第9回球磨川治水対策協議会

1. 同一の対策案で複数の手法がある対策案の選定(案)

令和元年6月7日

国土交通省 九州地方整備局
熊 本 県

■平成17年9月洪水が流下した場合の水位変動(ルート1、横石地点)

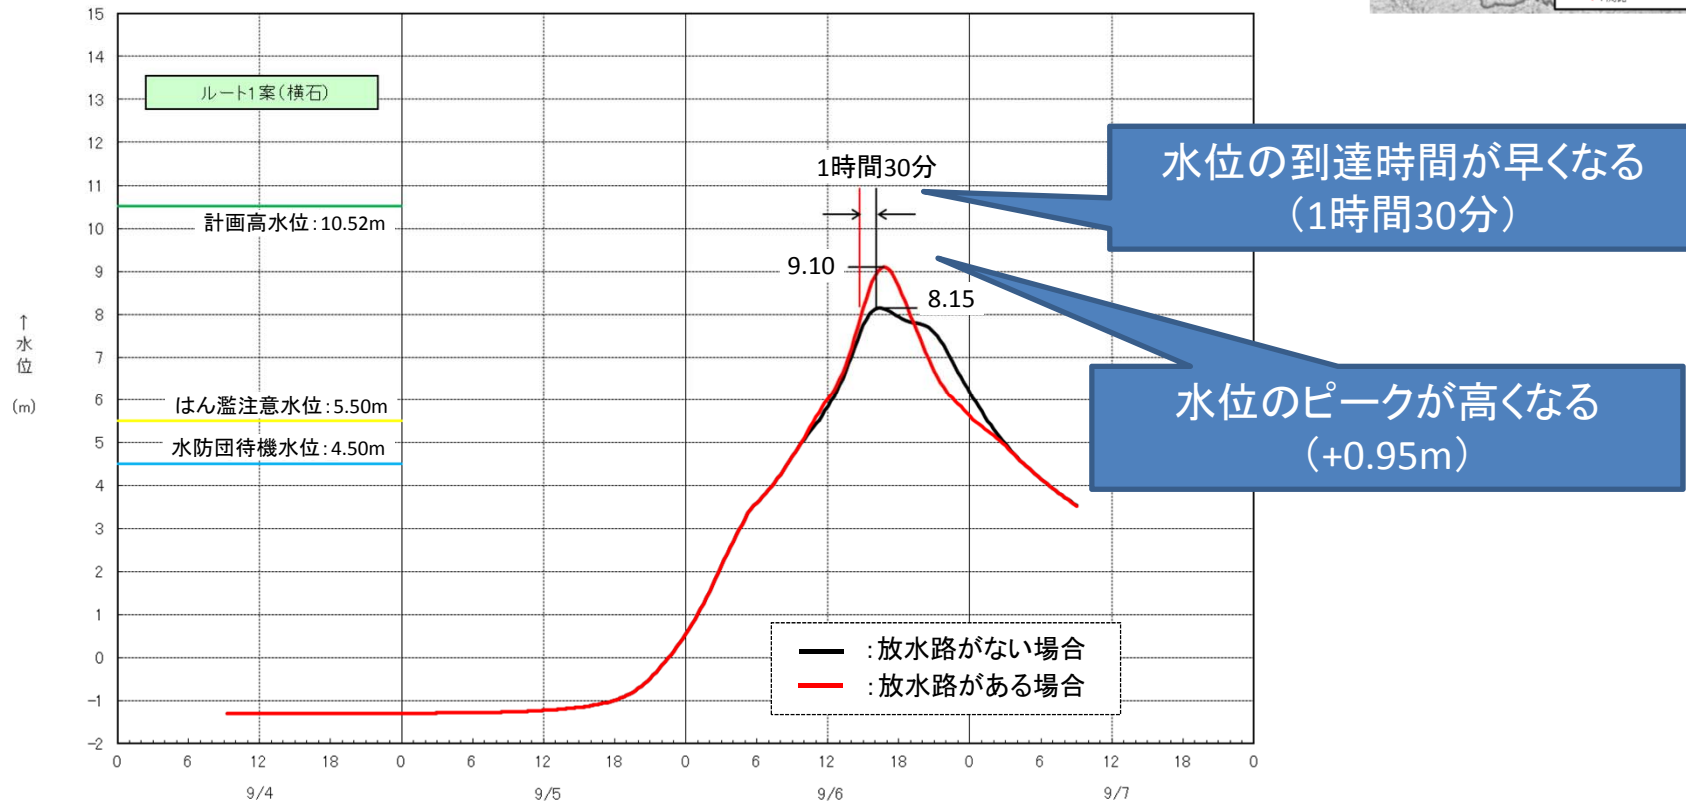
○協議会で検討対象とする昭和40年7月と同規模の洪水(平成17年9月洪水)では、放水路の下流側(横石地点)で水位のピークが高くなるとともに、ピーク水位が到達する時間が早くなる。
